All. 2 – Nota di chiarimenti alle osservazioni del Servizio tutela del paesaggio Sardegna Settentrionale Nord Est

Di seguito si forniscono i chiarimenti e gli approfondimenti richiesti in relazione agli aspetti di competenza paesaggistica nella nota prot. RAS AOO 04-02-00, Prot. Uscita n. 19662 del 15/04/2026, del Servizio tutela del paesaggio Sardegna Settentrionale Nord Est - Direzione generale della pianificazione urbanistica territoriale e della vigilanza edilizia, allegata alla nota in oggetto.

2. CHIARIMENTI SULLE DIFFORMITÀ TRA IL PROGETTO IN ESAME CA151 (1° STRALCIO) E IL PROGETTO GIÀ VALUTATO CA366 (2° e 3° STRALCIO)

ROTATORIA 01 – ARZACHENA NORD

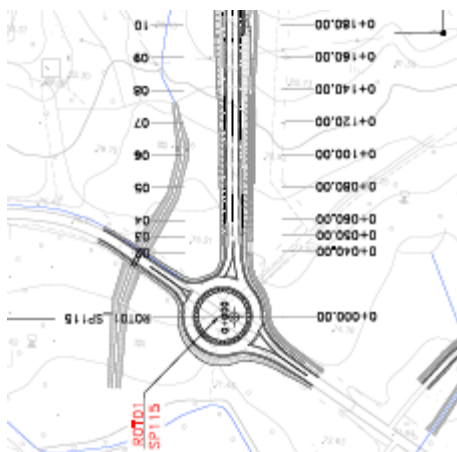
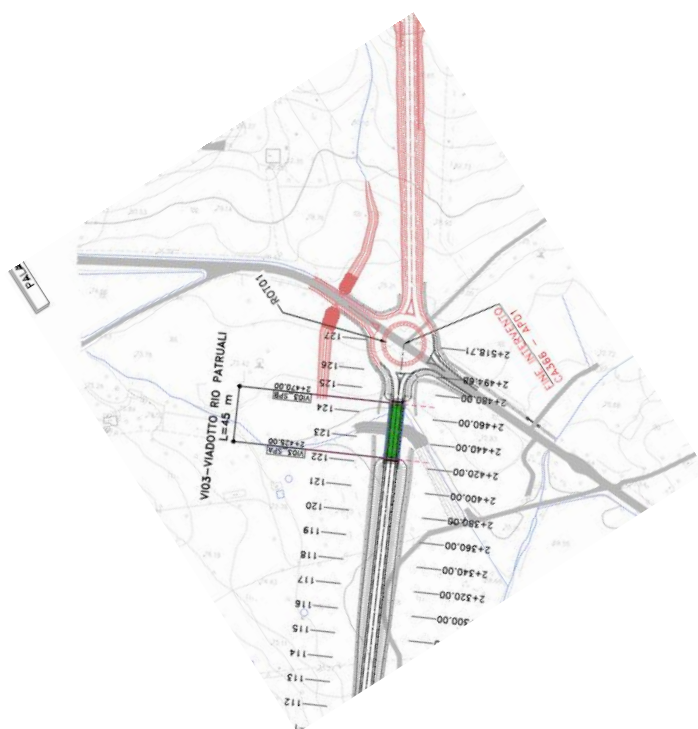
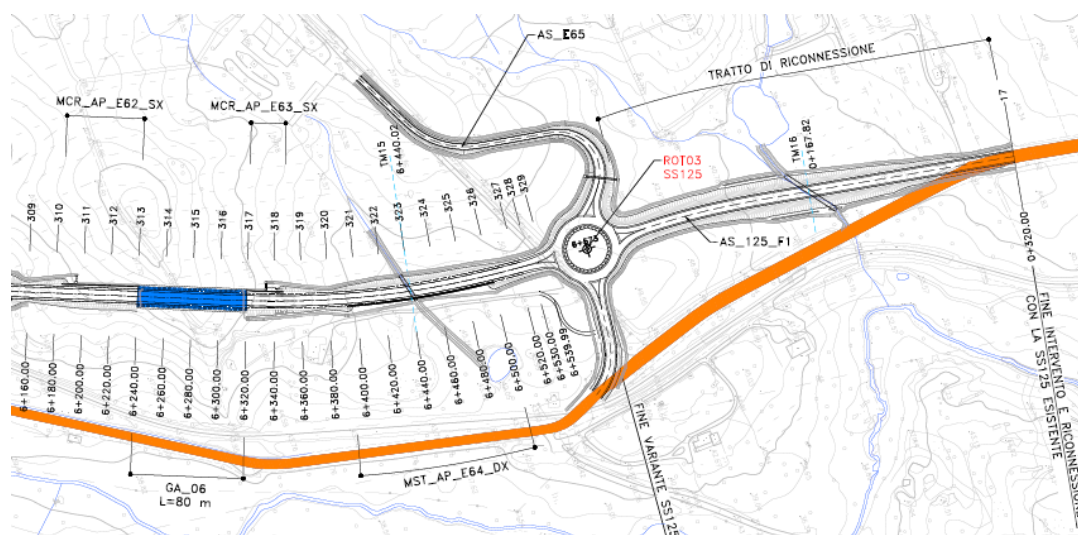
Con specifico riferimento alla rotatoria ROT01 – Arzachena Nord, si rappresenta che la differenza rilevata tra il progetto CA151 (1° stralcio) e il progetto CA366 (2° e 3° stralcio) è riconducibile al diverso ambito di intervento considerato nei due progetti.

Il progetto CA151 (1° stralcio) era infatti stato sviluppato come stralcio autonomamente funzionale, con chiusura del tratto sulla viabilità esistente, e pertanto la rotatoria ROT01 risultava configurata con tre bracci, corrispondenti ai soli rami necessari ad assicurare la funzionalità dell'intervento nell'ambito del lotto medesimo.

Il progetto CA366, elaborato successivamente, rappresenta invece la medesima rotatoria con quattro bracci, in quanto il quarto ramo corrisponde al tratto viario ricompreso nello stesso CA366 (2° stralcio), che si innesta sulla rotatoria in argomento.

Ne consegue che la differente configurazione rappresentata nei due elaborati non attiene a una diversa soluzione progettuale della rotatoria, ma discende esclusivamente dal fatto che nel CA366 (2° stralcio) è incluso anche il tratto di prosecuzione infrastrutturale che si raccorda alla medesima intersezione, mentre nel CA151 (1° stralcio) tale tratto non era ricompreso, in quanto il lotto era stato impostato per risultare funzionalmente autonomo mediante collegamento diretto alla viabilità esistente.

Si evidenzia, inoltre, che la rotatoria mantiene nei due progetti la medesima impostazione localizzativa e un sostanziale allineamento in termini di ingombro plano-geometrico, con la conseguenza che il rilievo in

ROTATORIA 03 E COLLEGAMENTO VERSO NORD

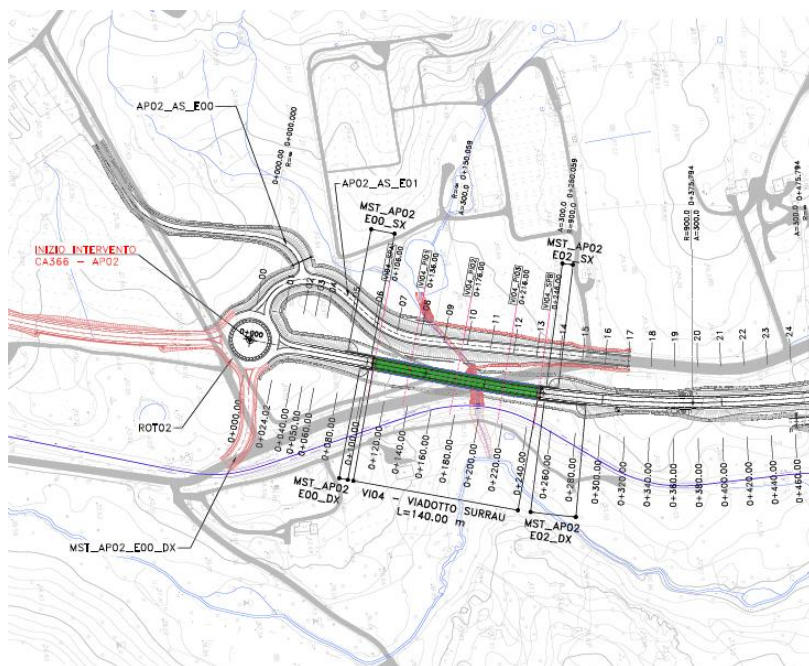
Con riferimento al rilievo formulato in relazione alle difformità riscontrate tra il progetto CA151 (1° stralcio) e il progetto CA366 (2° e 3° stralcio) nelle aree afferenti alla Rotatoria 3, si rappresenta quanto segue.

Anche in questo caso, la differenza tra i due elaborati è riconducibile al diverso ruolo funzionale assegnato al nodo nei rispettivi progetti e al differente perimetro dell'intervento considerato, e non alla presenza di soluzioni infrastrutturali alternative o incompatibili.

Nel progetto CA151 (1° stralcio) la Rotatoria 3 è stata sviluppata quale elemento terminale del lotto, con funzione di raccordo della nuova infrastruttura alla viabilità esistente, in coerenza con l'impostazione del progetto stesso come stralcio autonomamente funzionale. Per tale ragione, la configurazione rappresentata prevede il collegamento verso nord mediante un raccordo alla S.S. 125 esistente, così da garantire la piena funzionalità del tratto oggetto di intervento anche indipendentemente dalla realizzazione dei successivi lotti.

Nel progetto CA366 (3° stralcio), elaborato successivamente, la medesima area è invece rappresentata in un quadro più ampio, nel quale il nodo non assolve più esclusivamente alla funzione di chiusura del lotto sulla rete esistente, ma diviene parte del sistema di connessione con il successivo sviluppo della nuova infrastruttura. Ne deriva una diversa articolazione della ramificazione viaria e del collegamento verso nord, coerente con il fatto che il progetto CA366 include nel proprio ambito il proseguimento del tracciato e le relative connessioni infrastrutturali.

La differenza rilevata deve pertanto essere letta quale conseguenza della diversa funzione attribuita al nodo nelle due fasi progettuali:

- nel CA151 (1° stralcio), Rotatoria 3 quale nodo terminale con riconnessione alla viabilità esistente;
- nel CA366 (3° stralcio), medesima area letta come parte del successivo sviluppo dell'infrastruttura, con rappresentazione delle ulteriori connessioni viarie afferenti al lotto successivo.

Rotatoria ROT01 nel progetto CA151 (1° stralcio)

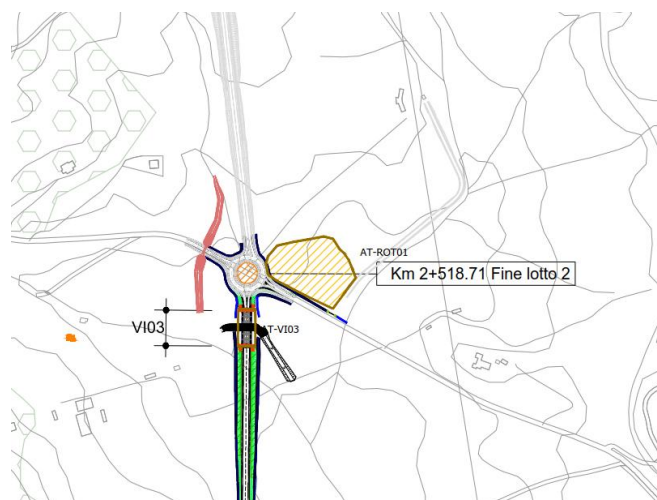
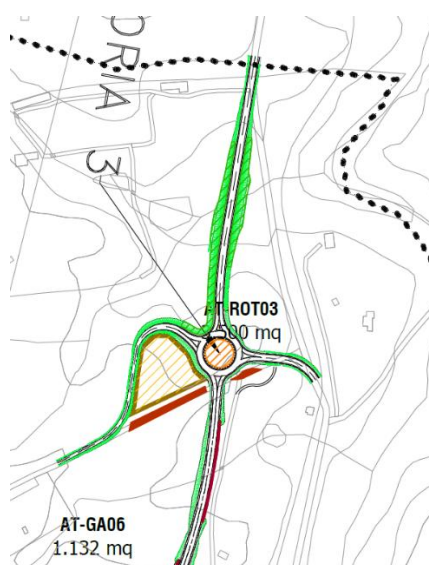
Con riferimento alla rotatoria nord ROT01, si rappresenta che il confronto tra gli elaborati del progetto CA151 (1° stralcio) e quelli del progetto CA366 (2° e 3° stralcio) evidenzia che i due interventi interessano il medesimo ambito territoriale e fanno riferimento, sostanzialmente, allo stesso nodo infrastrutturale.

Nel progetto CA151 (1° stralcio), la rotatoria è stata definita nella configurazione necessaria a garantire la funzionalità autonoma dell'intervento, concepito per innestarsi direttamente sulla viabilità esistente. Per tale motivo, il nodo risulta rappresentato come rotatoria a tre bracci, in quanto il progetto era stato impostato per consentire l'attivazione autonoma del 1° stralcio, senza presupporre la realizzazione del successivo tratto infrastrutturale. In tale configurazione, nel CA151 è inoltre prevista la sistemazione di una viabilità secondaria di accesso ai fondi, coerente con l'assetto funzionale del lotto autonomo.

Nel progetto CA366 (2° e 3° stralcio), invece, la medesima rotatoria è rappresentata come rotatoria a quattro bracci, poiché il braccio aggiuntivo corrisponde all'innesto del tracciato del CA366 (2° e 3° stralcio) e rappresenta quindi il completamento del nodo nel quadro del successivo sviluppo dell'infrastruttura.

La differenza tra i due elaborati non riguarda quindi la posizione della rotatoria né il suo rapporto con il contesto paesaggistico, ma il diverso assetto funzionale del nodo nei due stralci:

- nel CA151 (1° stralcio), la rotatoria è rappresentata nella configurazione necessaria a rendere il lotto autonomamente funzionale, con la sistemazione della viabilità secondaria di accesso ai fondi;
- nel CA366 (2° e 3° stralcio), la stessa rotatoria è rappresentata nella configurazione completata dal ramo afferente al successivo stralcio.

Sotto il profilo paesaggistico, tale differenza non modifica il quadro valutativo di fondo, in quanto il nodo permane nel medesimo sito, con sostanziale invarianza dell'ingombro e del suo rapporto con il paesaggio circostante. Anche le misure di inserimento paesaggistico restano pertanto riferibili al medesimo ambito, senza che la diversa rappresentazione del quarto braccio comporti, di per sé, la necessità di una revisione generale delle mitigazioni già individuate.
